Regione Liguria – Giunta Regionale

Oggetto Comune di Albisola Superiore (Sv) - Approvazione di variante al PUC, comportante modifica del PTCP, correlata al progetto di realizzazione di una locanda in località La Rocca ai sensi dell'art. 10 della l.r. 10/2012 e s.m., con contestuale verifica di assoggettabilità a VAS ex art. 13 della l.r. n. 32/2012 e s.m..

Relazione istruttoria n. 280 del 29 luglio 2021 aggiornata al 14 settembre 2021

OGGETTO: Comune di Albisola Superiore (SV) Approvazione di variante al vigente PUC, comportante modifica del PTCP, correlata al progetto di realizzazione di una locanda in località La Rocca ai sensi dell'art. 10 della l. r. 10/2012 e s. m.

La variante al PTCP proposta con DCC n. 55/2020 consiste nella riclassificazione dal regime ANI-MA a regime ANI-MO-B di circa 5.700 mq di aree site in località Remenone, come rappresentato graficamente nella tavola "Planimetria variante al PTCP" della quale si riporta lo stralcio.

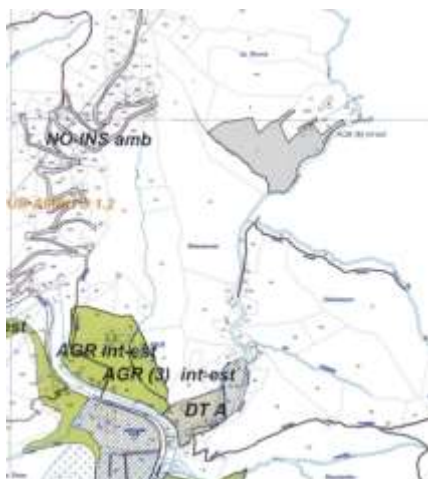
La proposta di modifica al PTCP, consistente nella riclassificazione delle aree interessate dall'intervento indicate in premessa dal regime ANI-MA al regime ANI-MO-B, si ritiene ammissibile in quanto volta all'evoluzione dell'assetto territoriale attuale verso tipologie a carattere sparso a bassa densità edificatoria, a condizione che, per una corretta definizione paesistica non pregiudizievole della qualità dell'ambiente:

- siano mantenuti il più possibile la morfologia dei suoli e l'assetto vegetazionale attuale delle porzioni boscate
- l'edificio di nuova realizzazione sia attestato all'interno dei terreni di proprietà in una posizione che ne eviti l'interferenza con l'ambito fluviale del Rio Remenone al fine di assicurare la conservazione dei contorni vegetazionali e morfologici circostanti ad esso

Il nuovo volume a destinazione ricettiva, avente modeste dimensioni (850 mc complessivi circa su due livelli) rispetto al lotto di intervento di 16.663 mq, dei quali 5.363 mq resteranno boscati e 10.500 mq circa saranno destinati a coltivazioni, dovrà avere tipologia edilizia riconducibile a quelle rurali ricorrenti nei contesti circostanti, non riferibile a quella che caratterizza la volumetria posta a monte nelle immediate vicinanze del lotto in argomento.
